ZL č. 004 Přeložka kabelu pro ornamentální zahradu, zkrat kabelu BZ

IO.07	Areálový rozvod elektro - silno, slabo, venkovní osvětlení	Název stavby: Výstavní pavilon - Areál JIH
	Investor	Bolanická zahrada hl. m. Prahy, Trojská 800/196, 171 00 Praha 7
	Zástupce objednatele	REALSTAV MB spol. s r.o., Klauďanova 124, 293 01 Mladá Boleslav
	Místo stavby	areál Bolanicke zahrady hl. m. Prahy - ulice Nátovní
	Zhotovitel	OHLA ZS, a.s., Tuřanka 1554/115b, 627 00 Brno, Slatina

Stavba č. ORG 8278

Výstavní pavilon - Areál JIH

Příloha č.3 PD_Detail náběhový klín

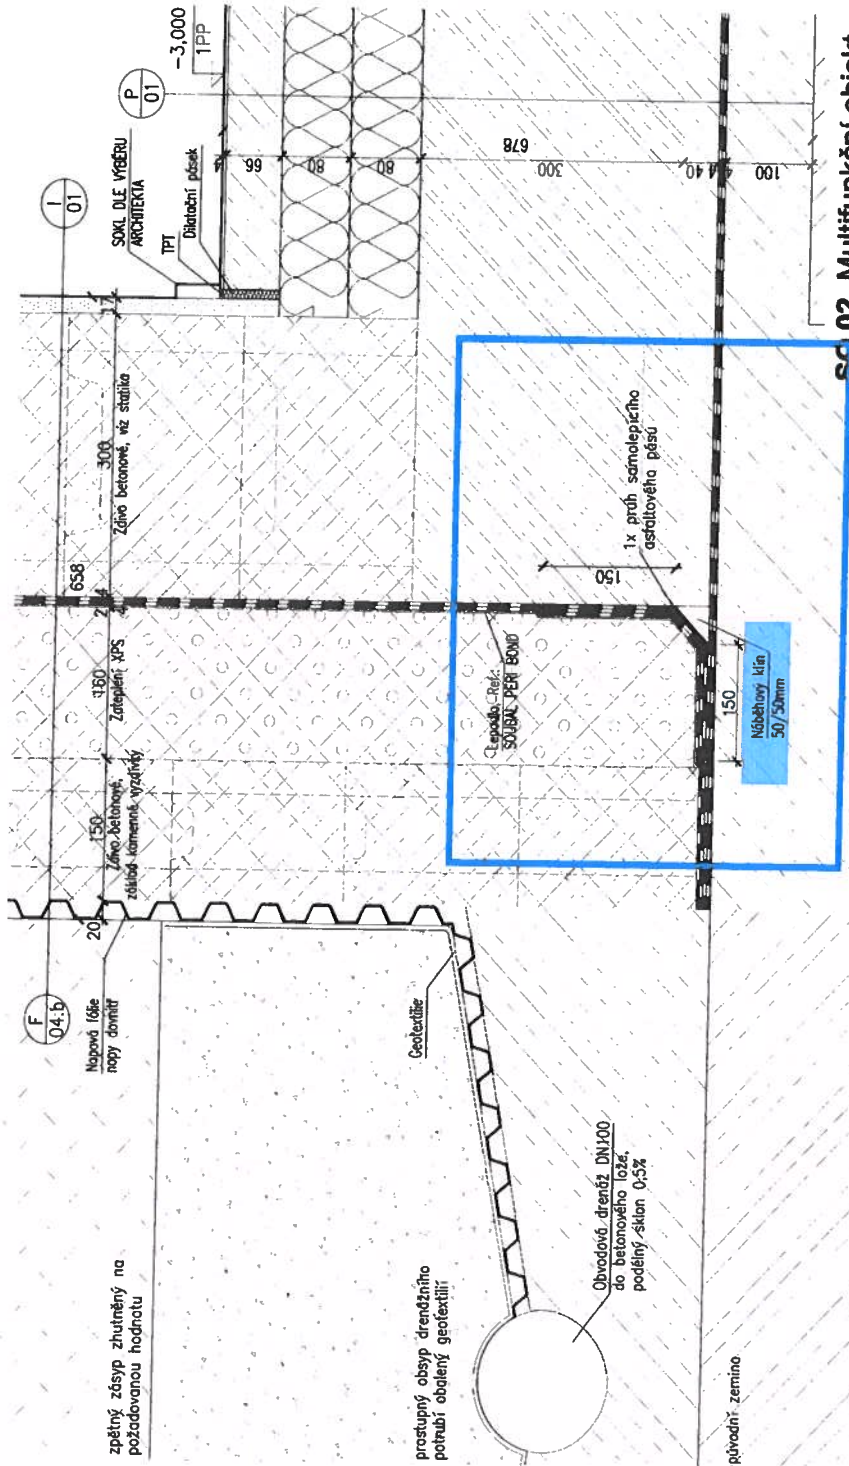
- úprava rozporu mezi VV a PD v definici asfaltového hydroizolačního pásu
- chybějící položky ve VV – náběhové klíny spodní izolace stavby

OBR. 1 Zemní práce pro ležatou kanalizaci - SO 02

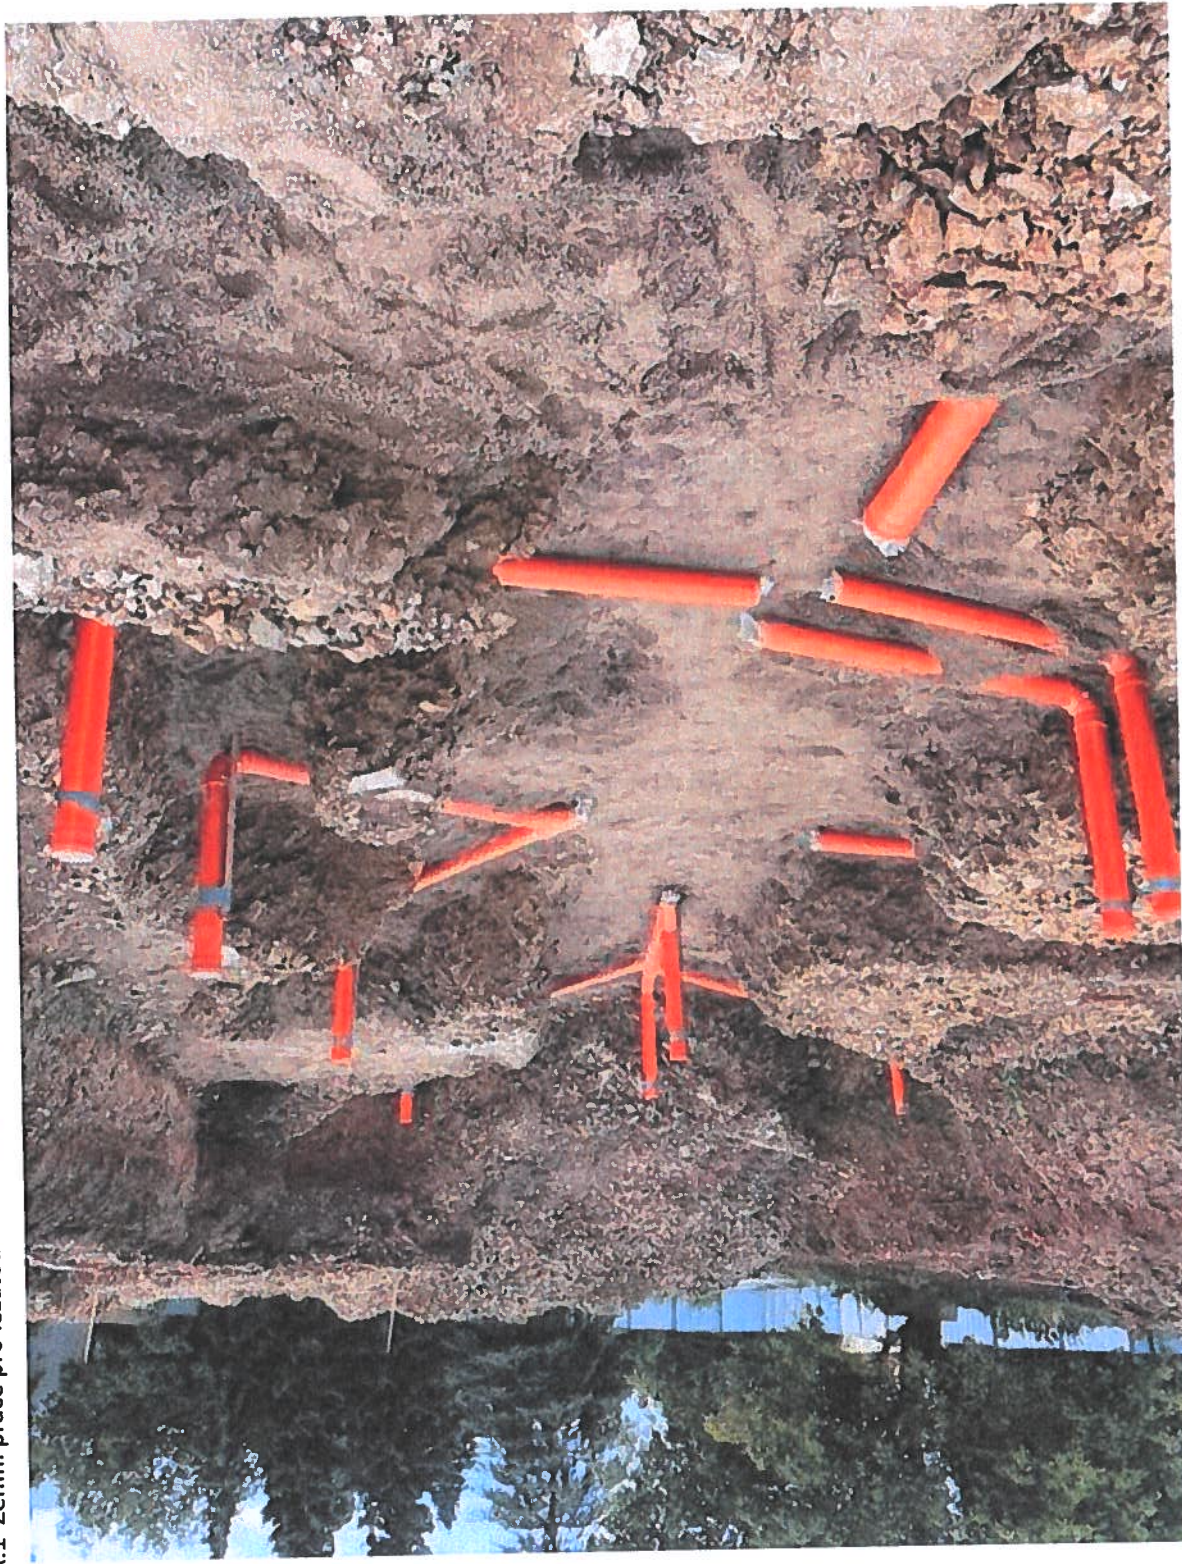
Způsob provedení výkopu rýh ležaté kanalizace a uskladnění zeminy předpokládaný ve VV se v podmínkách staveniště ukázal jako neproveditelný. Z důvodu hustoty sítě ležaté kanalizace bylo nutné provést naložení a odvoz výkopku ze stavební jámy, násl. pak zásyp dopravit zpět. Ve VV výměr chyběla položka pro odvoz nevyužité části výkopku na skládku.

POZN1. chybný výpočet přemístění zeminy

POZN2. chybějící položky k přesunu nadbytkové zeminy na skládku - viz ZL

OBR.2 Zemní práce pro ležatou kanalizaci - SO 03

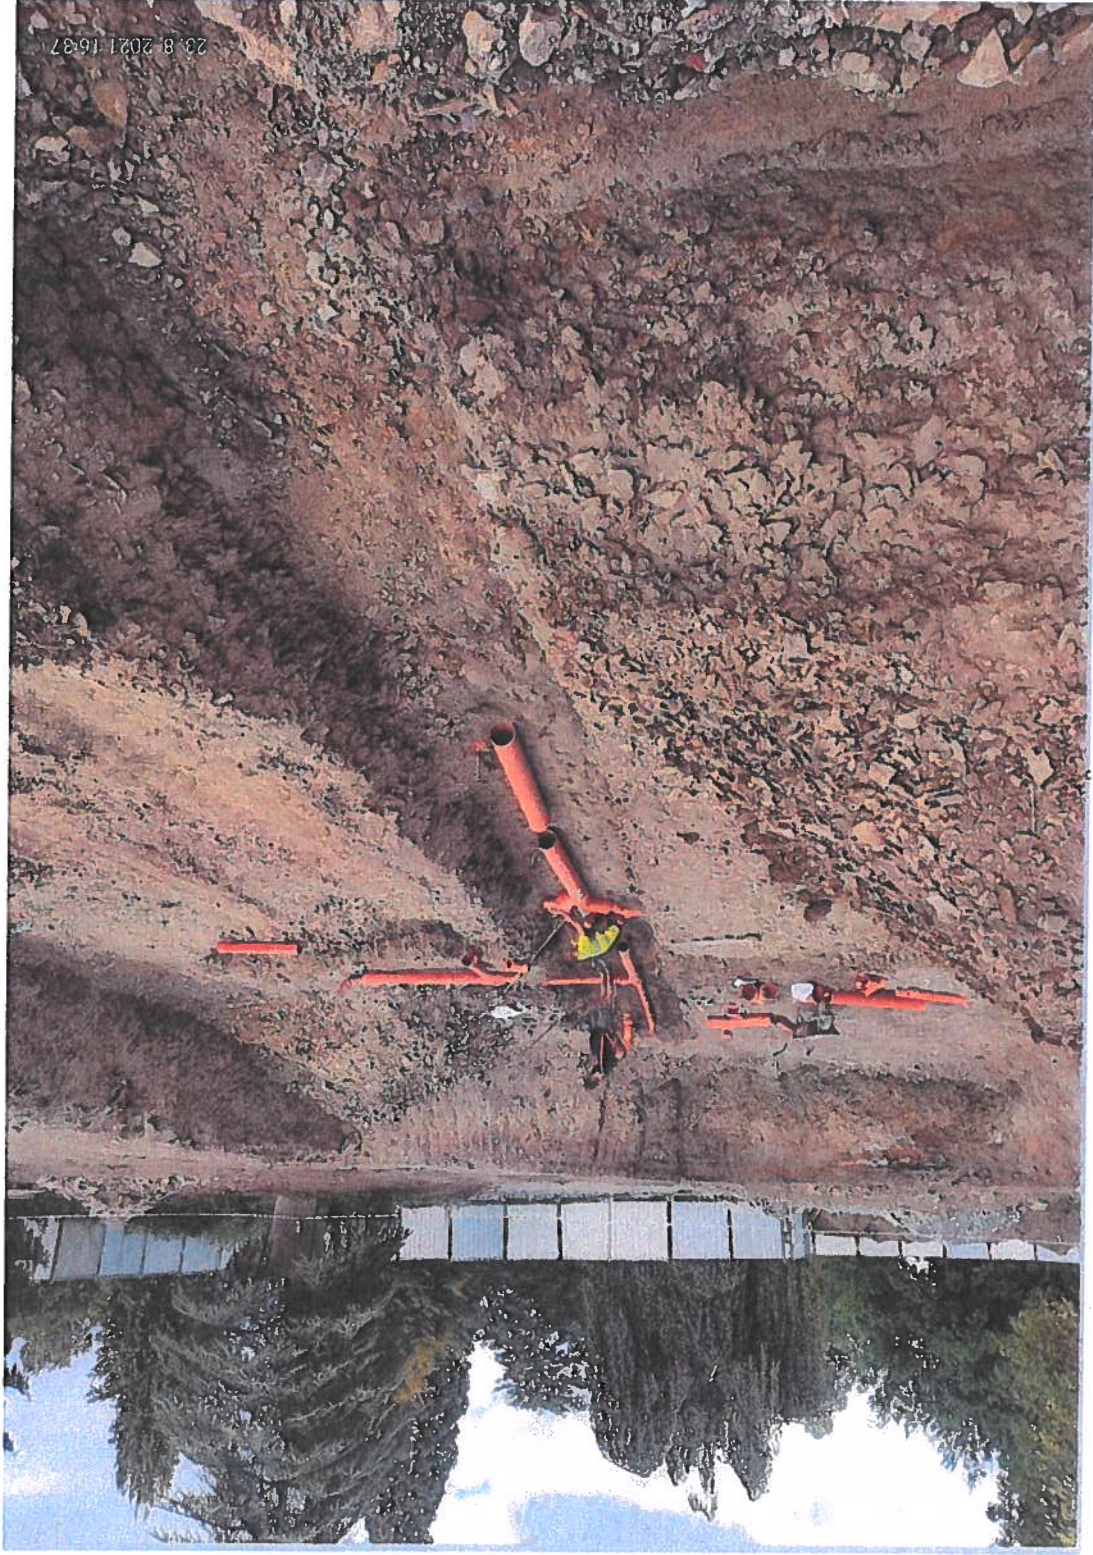
POZN1. správný výpočet přemístění zeminy

POZN2. chybějící položky k přesunu nadbytkové zeminy na skládku - viz ZL

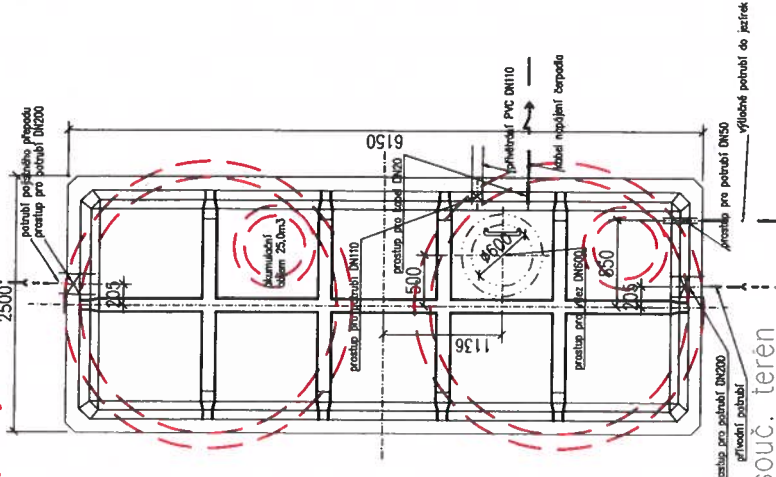
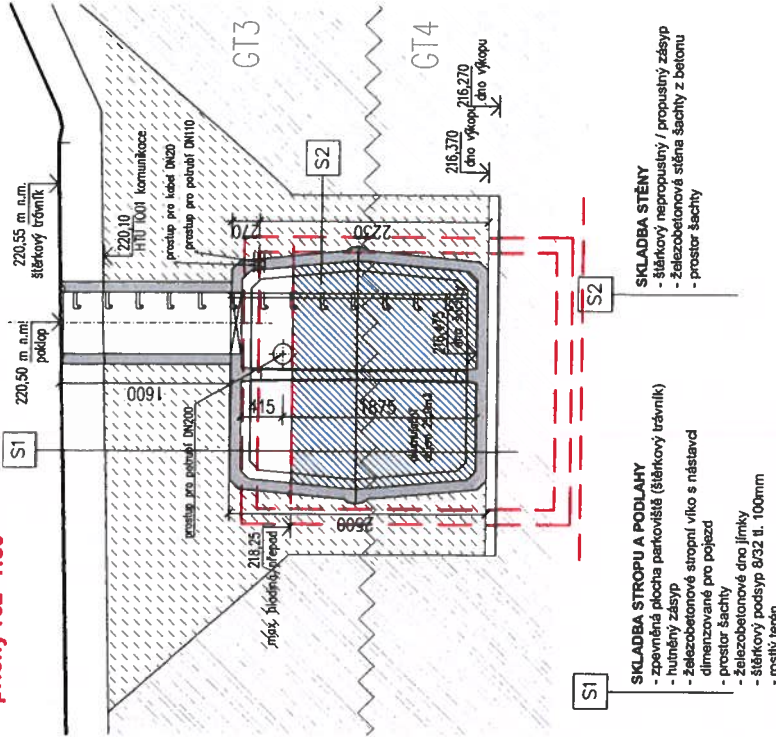
Určený referenční výrobek šachty AN1 dle výrobce nespĺňuje svou únosností podmínky pro zatížení dopravou uvažovanou na multifunkční ploše. Bylo zvoleno jiné řešení s použitím dvou propojených šachet s vyšší únosností, čímž došlo k navýšení objemu zemních prací.

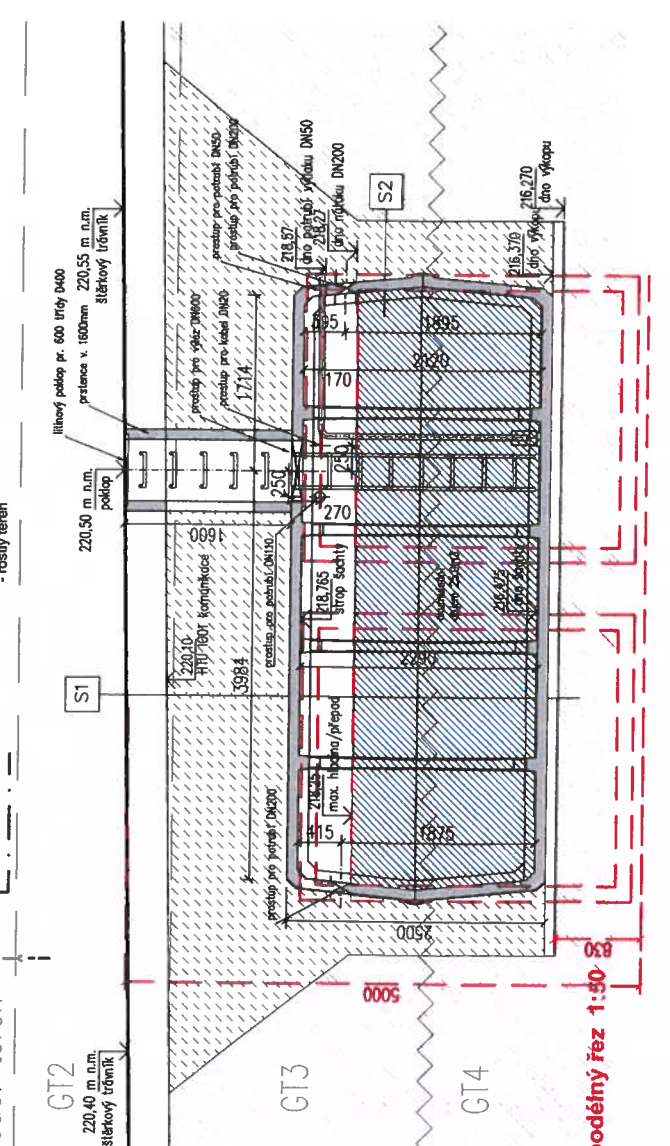
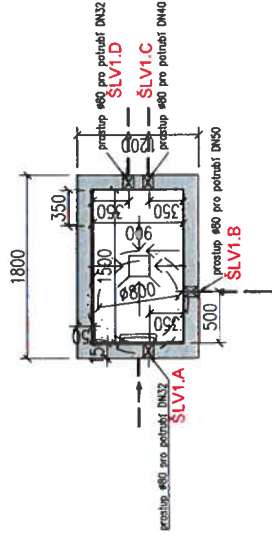
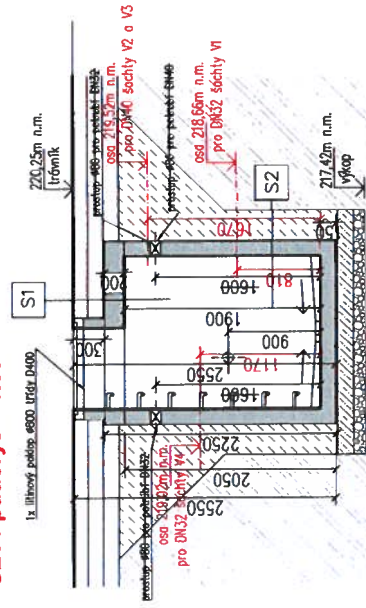
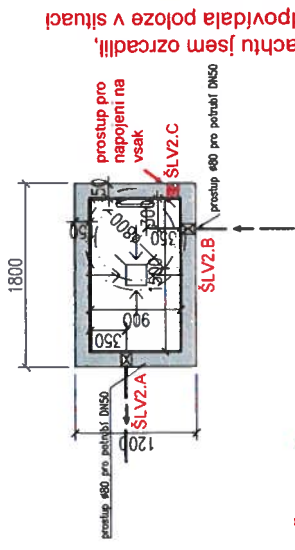
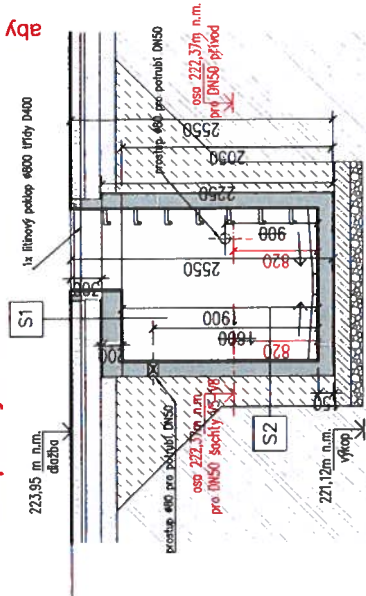
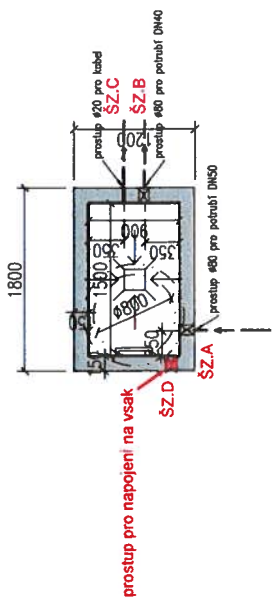
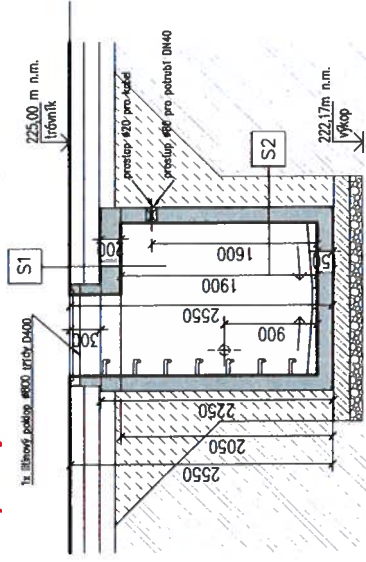
Bylo doplněno vybavení šachet a jejich příslušenství chybějící ve VV.
